改善箇所説明図

リヤサスペンションリンク部拡大図

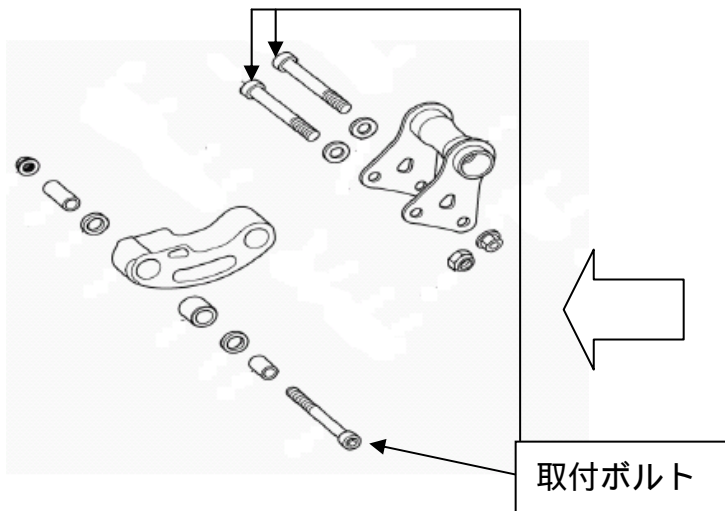
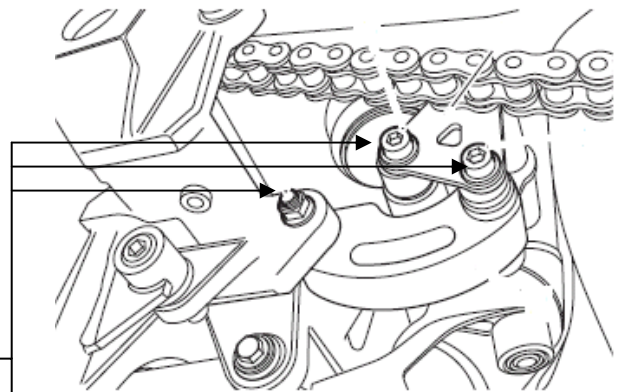
リアサスペンションの取付部において、取付ボルトの熱処理加工が不適切なため、当該ボルトの強度が不足している。そのため、路面からの衝撃によりボルトが折損して車両姿勢が不安定となり、最悪の場合、転倒するおそれがある。

全車両、取付ボルトを対策品に交換する。

交換済み車両には、リンク固定ボルトの頭に、直径 5 mm の白ペイントマークを塗布する。
